Versie wijziging voor bouw

Wijzigingen t.a.v. vergunning

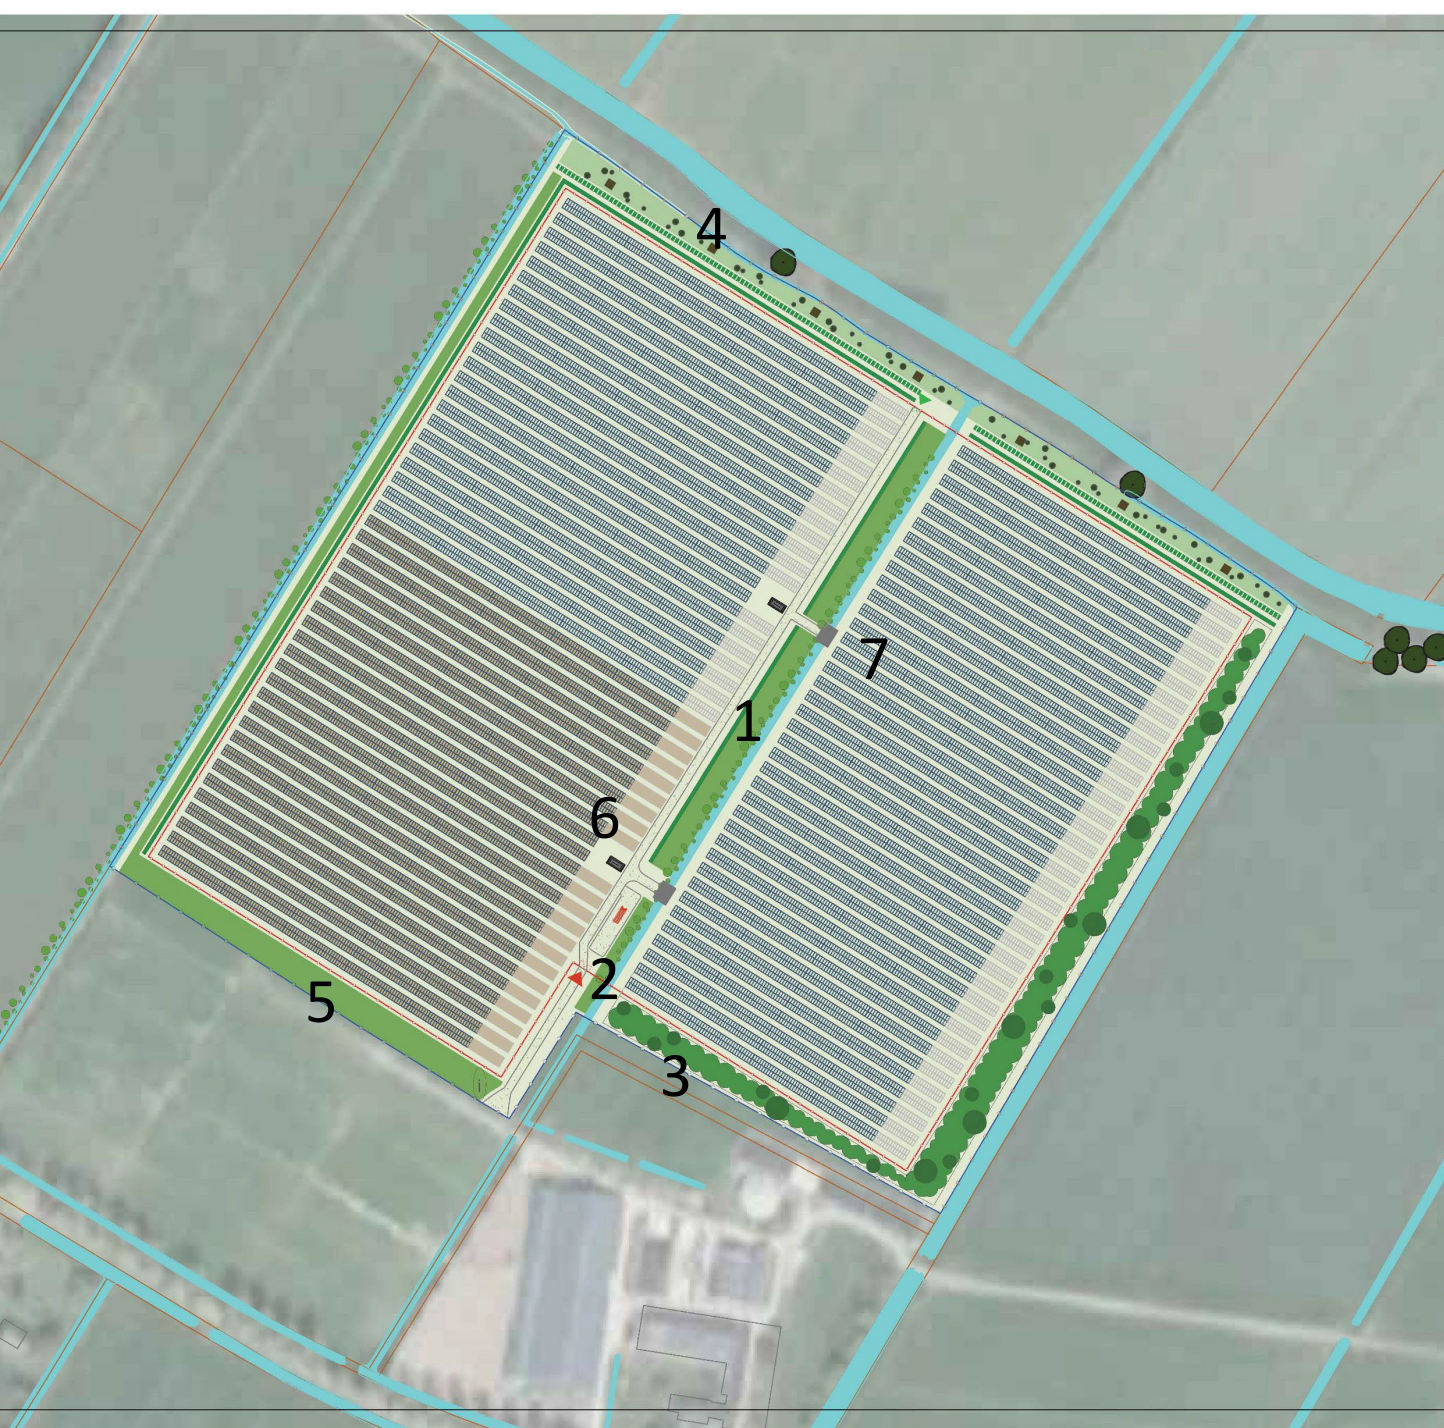
1. Verplaatsen haag en landschappelijke inpassing naar andere kant watergang
2. Verplaatsen container en opslagplek naar andere kant watergang
3. Hekwerk recht gezet en oppervlakte van inpassing vergroot
4. Oppervlakte inpassing noordzijde verkleind
5. Oppervlakte inpassing zuidzijde vergroot
6. Transformatoren iets naar westen verplaatst
7. Toevoegen 2de duiker

Door gebruik nieuwe panelen met andere dimensionering is het ontwerp op de aangegeven punten gewijzigd.

Alle eisen uit Tender zijn gehandhaafd zoals hoogte panelen, maximale oppervlakte etc.

Wordt niet afgeweken van bestaand besluitvlak van vergunning
